Straßenbahnverlängerung S+U Warschauer Straße bis U Hermannplatz Auswertung der Informationsveranstaltung & Online-Beteiligung

Die Fragen aus dem Beteiligungsprozess sowie die Antworten der Senatsverwaltung für Umwelt, Verkehr und Klimaschutz (SenUVK) sind in dieser Broschüre für Sie zusammengefasst.

Abbildung 2: Übersicht über die Trassenvarianten

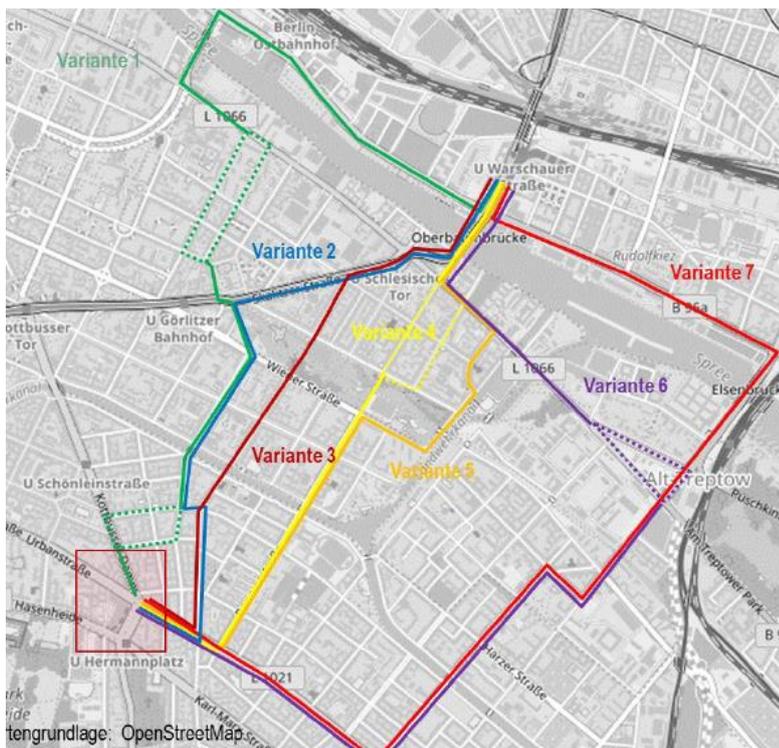
In der Trassenvariante 1, die entlang des **Ostbahnhofes** verläuft, werden sowohl Vorteile (Anbindung an den Regional- und Fernverkehr) als auch Nachteile (längere Strecke und dementsprechender Zeitverlust) gesehen. Es wird bemängelt, dass der Ostbahnhof gegenwärtig schlecht an das Busnetz angeschlossen sei.

Bezüglich der Trassenvariante 7 über die Eisenbrücke wird die Überlegung geäußert, die Straßenbahn an den Bahnhof **Ostkreuz** anzubinden (durch Markgrafendamm und Hauptstraße in Richtung Bahnhof Rummelsburg).

Der **Görlitzer Park** wird in einer Vielzahl von Kommentaren thematisiert. Dabei gibt es sowohl Befürworter als auch Kritiker der durch den Park verlaufenden Trassenvarianten 3, 4 und 5. Befürworter sehen in der Straßenbahn insbesondere die Chance für eine urbane Neugestaltung des Görlitzer Parks. Kritiker befürchten unter anderem eine Zerschneidung des Park und eine Gefahr für dort spielende Kinder sowie die Verdrängung von dort lebenden Wildtieren. Darüber hinaus werden vielfältige Vorschläge zu einer möglichen Straßenbahnführung durch den Park geäußert, wie zum Beispiel der Bau einer Brücke, von Erdwällen oder eines Tunnels zur Abschirmung der Straßenbahn. Gefragt wird unter anderem, mit welcher Höchstgeschwindigkeit die Straßenbahn durch den Görlitzer Park fahren würde, wo eine Haltestelle angeordnet werden würde und wie die Führung des Radverkehrs im Bereich der Parkquerung aussehen würde. Auch wird nach dem Bremsweg einer 30 Tonnen schweren Tram bei einer Geschwindigkeit von 30 Kilometer pro Stunde gefragt. Hingewiesen wird auf mögliche Engpässe und Konflikte bei der Unterquerung der Hochbahn U1, wo auch eine eventuelle Kreuzung mit einer möglicherweise darunter verlaufenden Fahrradbahn berücksichtigt werden sollte.

Als positiv werden die **Variante 1 bis 3** bezeichnet, da sie aufgrund der Erschließung des Reichenberger und des Reuterkiezes für viele Anwohner attraktiv seien. Die großen Straßen zu nutzen mache mehr Sinn und würden zusätzlich noch die Autofahrer in der Skalitzer Straße auf tatsächlich Tempo 30 bremsen.

Ein weiteres Thema ist die **Friedelstraße**, die im Rahmen von Maßnahmen zur Verbesserung der Fahrradinfrastruktur unlängst aufwändig umgebaut und asphaltiert wurde. Diese Pläne würden mit einer Straßenbahnführung der Varianten 1 und 2 in Konflikt stehen. Zu Stoßzeiten würde an der Kreuzung Friedelstraße/Maybachufer/Bürknerstraße/Ohlauer Straße Chaos herrschen. Für alle Anspruchsgruppen (Fußgänger, Radfahrer, Autofahrer) sei es mitunter sehr gefährlich. Es werden Bedenken geäußert, dass eine Straßenbahn die unübersichtliche Situation weiter verstärken würde. Es wird unter anderem der Bau einer Ampel an dieser Stelle gefordert.

Zu den **Varianten 6 und 7** wird unter anderem die Frage gestellt, welchen Sinn ein Linienende am Hermannplatz macht, da dort bereits viele Busse verkehren würden. Wenn es um die Anbindung der U-Bahnlinien gehen würde, wäre ebenso die Anbindung von U Rathaus Neukölln und U Boddinstraße oder sogar bis zum Tempelhofer Feld denkbar. Zudem wird der Vorschlag einer Anbindung dieser beiden östlichen Trassenvarianten an das Ostkreuz gemacht.

Eine Anpassung des Busnetzes erfolgt im Zuge des Straßenbahnneubauprojekts auf Grundlage der planerisch zu bevorzugenden Variante.

Der Vorschlag zur Netzverknüpfung wird zur Kenntnis genommen. Ziel dieser Untersuchung ist aber die Straßenbahnverlängerung ausgehend vom S+U-Bahnhof Warschauer Straße bis zum U-Bahnhof Hermannplatz.

Die Sachverhalte werden in der Variantenbewertung berücksichtigt. Falls eine der Trassenvarianten 3, 4 und 5 als die planerisch zu bevorzugende Variante aus der Untersuchung hervorgeht, wird die genaue Ausgestaltung der Straßenbahnanlagen im Görlitzer Park Gegenstand der weiteren Planungsphasen sein. Sollte die Straßenbahn durch den Görlitzer Park führen, könnte dieser durch eine attraktive Gestaltung an Aufenthaltsqualität gewinnen. Dabei wird besonderer Wert auf die Kompatibilität zum Landschaftsbild des Görlitzer Parks gelegt. Für den Görlitzer Park ist ein Rasengleis vorgesehen, um die Straßenbahn bestmöglich in den Park zu integrieren.

Die Sachverhalte werden in der Variantenbewertung berücksichtigt.

Die Sachverhalte werden in der Variantenbewertung berücksichtigt. Die planerisch zu bevorzugende Variante wird noch ermittelt.

Ziel der Untersuchung ist die Straßenbahnverlängerung ausgehend vom S+U-Bahnhof Warschauer Straße bis zum U-Bahnhof Hermannplatz. Die Verlängerung der Straßenbahnstrecke vom S+U-Bahnhof Warschauer Straße zum U-Bahnhof Hermannplatz wird zu einer besseren Netzverknüpfung und einer deutlich besseren und schnelleren Anbindung der zwischen Sonnenallee und Spree liegenden Kieze an den Schienenverkehr führen.
